Rapport de l'Inspection des installations classées

Visite d'inspection du 10.01.2025

ÉTABLISSEMENTS DUTRIEUX

Références : UID4243-EAR-025-015

N°1 : Suites données au contrôle périodique en cas de NCM

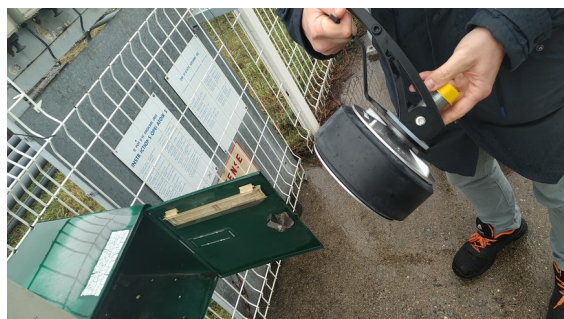
Constats : <p>En suite du point de contrôle n°5 de l'inspection du 23.10.2023, le rapport indiquait que " la mise en place d'un obturateur sur le réseau EP en aval du séparateur hydrocarbures a fait l'objet d'une commande ferme et sera réalisée début novembre 2023. Après réception de ces travaux, il appartiendra à l'exploitant de demander un contrôle de récolement par un organisme agréé à cet effet. Il était alors attendu sous 30 jours le passage d'un organisme agréé dès réception des travaux de mise en conformité ».</p> <p>Il s'avère que les consignes ont bien été affichées sur site au niveau du poste le plus proche et la mise à disposition d'un obturateur manuel pour les opérateurs est effective.</p> <p>Le contrôle de recollement des installations par un organisme agréé tel que demandé dans le précédent rapport d'inspection n'a pas été effectué.</p>
Demande à formuler à l'exploitant à la suite du constat :

L'évolution des connaissances des rejets du séparateur d'hydrocarbures demande à voir réalisée une mise à jour des consignes présentes sur site ; en effet, supposées se rejeter initialement dans le réseau des eaux pluviales, le plan des réseaux fourni par LFA en suite d'un déversement accidentel de 2021 identifie finalement comme exutoire le réseau des eaux usées pour collecter les eaux en sortie de séparateur.

L'absence de contrôle par un organisme agréé amène à proposer une prescription dans le cadre d'un arrêté préfectoral de mise en demeure, en application de l'article L. 171-8 du code de l'environnement.
